改善箇所説明図

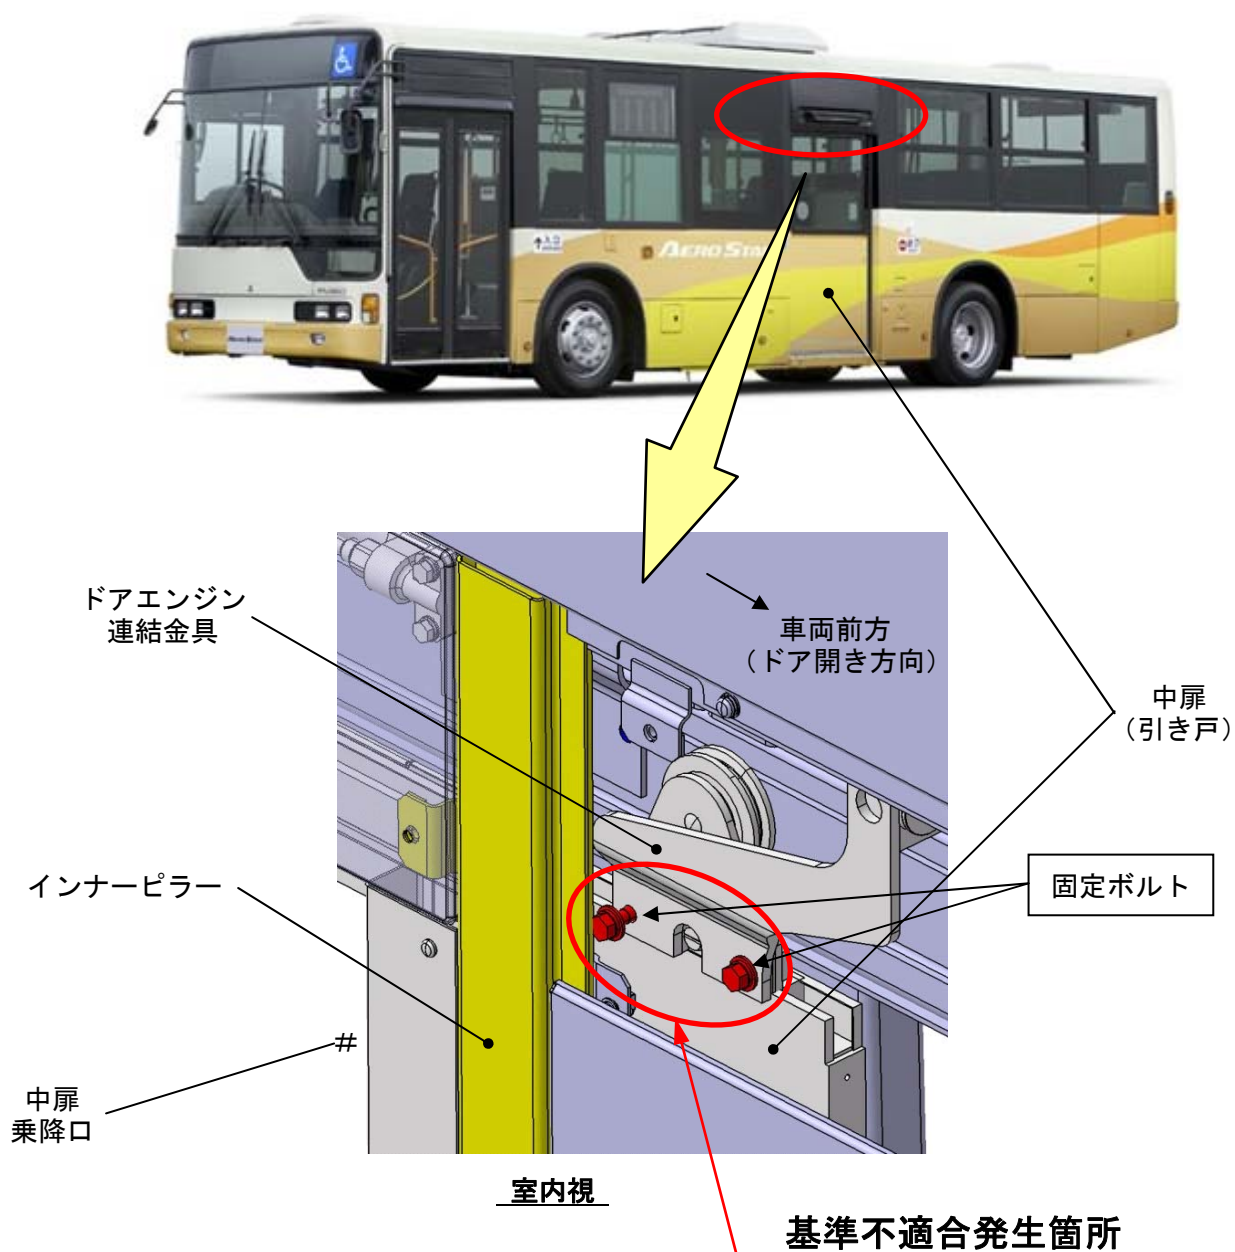
大中型路線バスの中扉（引き戸）において、ドアエンジン連結金具を固定するボルトの締め付けが不適切なため、当該ボルトが緩んで抜け出すものがある。そのため、そのままの状態で使用を続けると、抜け出したボルトがインナーピラーと干渉し、中扉の確実な開閉が出来なくなるおそれがある。

全車両、ドアエンジン連結金具の固定ボルトを規定トルクで締め付ける。

また、当該ボルトに緩みが認められた場合は、ドアエンジン連結金具の位置調整を実施する。
